Révision du PLU d'Arleux

Mémoire de réponse aux PPA et la MRAe

Demande de suppression des ER n°1 et 2

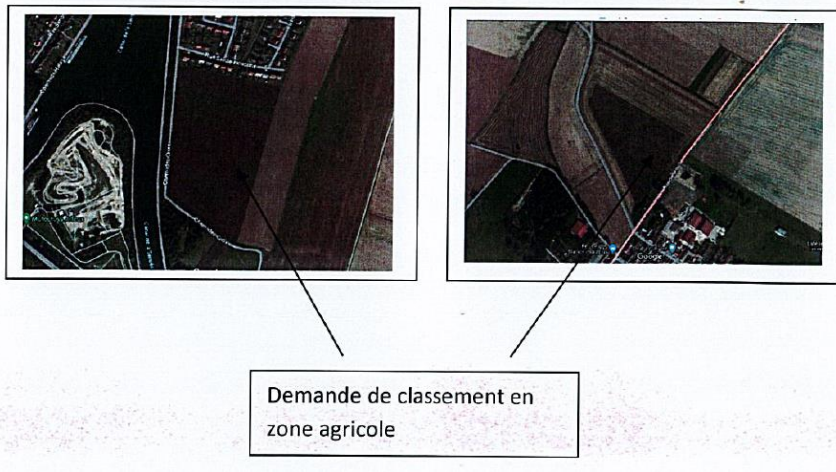
Les emplacements réservés n°01 et 02 pour la création d'espace vert d'entrée de ville sont situés sur des parcelles agricoles. Nous demandons que ces emplacements réservés soient déplacés sur des secteurs de moindres impacts (délaisés, zone urbaines ...).

L'emplacement réservé n°19 pour la création d'un cheminement piétonnier passe le long d'une parcelle exploitée par M. Merlin. Ce projet ne nous semble pas justifié car il existe déjà un chemin qui permet de relier la RD 47 au chemin de la Rivière du Moulin. Nous demandons la suppression de cet emplacement réservé.

Les emplacements réservés permettent d'assurer l'intégration des franges et des entrées de ville et d'assurer les continuités en modes actifs à l'échelle de la commune.

Les emplacements réservés seront maintenus.
